## Réponse au postulat n° 011 déposé par Mme Pascale Spicher (PS) « Améliorer la sécurité sur le chemin et autour de l'Ecole des Rochettes »

En mars 2017, le Conseil général a transmis le postulat de Mesdames Mélanie Maillard Russier et Pascale Spicher relatif à l'amélioration de la sécurité sur le chemin et autour de l'Ecole des Rochettes. Ce postulat invitait le Conseil communal à établir un inventaire des dangers pour les écolières et écoliers qui fréquentent l'Ecole des Rochettes et à définir les mesures à prendre pour les faire disparaître.

Afin de disposer d'un avis externe, le Conseil communal a mandaté le 16 juin 2017 M. Claude Morzier, ancien ingénieur cantonal et expert SEC, afin d'analyser les cheminements scolaires liés à l'Ecole des Rochettes dans un périmètre bien défini. Le 16 juillet 2017, M. Morzier nous a transmis son rapport d'expertise. Celui-ci a permis de détecter plusieurs lacunes en matière de sécurité sur le chemin de l'école. Les points les plus importants sont des traversées et les passages piétons (PP), soit :

Photo n°2

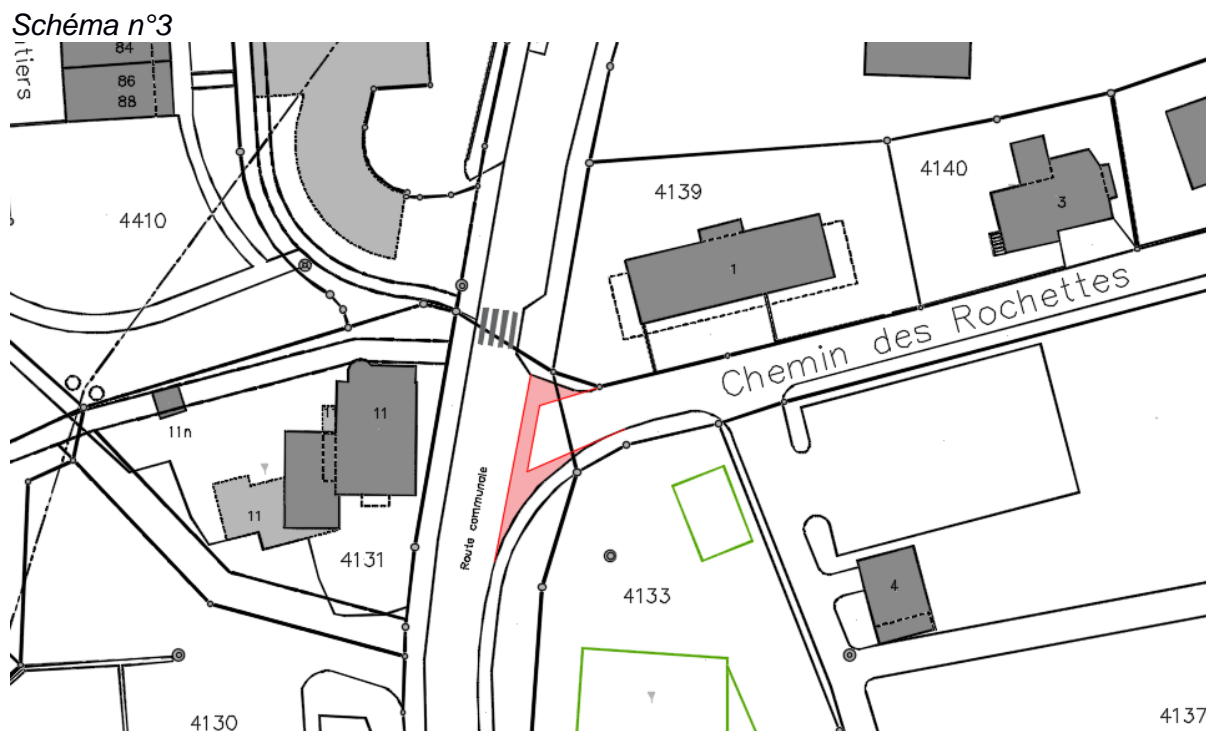
Au passage piéton du carrefour du Bugnon, la visibilité depuis la zone d'approche ouest vers la route de Bugnon est très insuffisante pour les enfants (glissière avec une hauteur de 80 cm). Proposition est faite de supprimer la glissière et de tailler la végétation. La zone de l'école peut être protégée par une glissière à l'arrière du trottoir, et le trottoir par une bordure haute de 30 cm.

Il est admis que la glissière actuelle (photo n°1) d'une hauteur de 80 cm et fermée sur toute sa hauteur masque considérablement les piétons au PP (sud) de la route du Soleil. Toutefois, nous ne devons pas négliger que celle-ci a été mise en place suite la demande des parents afin de protéger les enfants, d'une part dans la zone derrière l'école, et d'autre part en attente au passage piétons.

Afin de remédier à cela, nous préconisons le remplacement de cette glissière par un nouveau modèle plus léger (photo n°2).
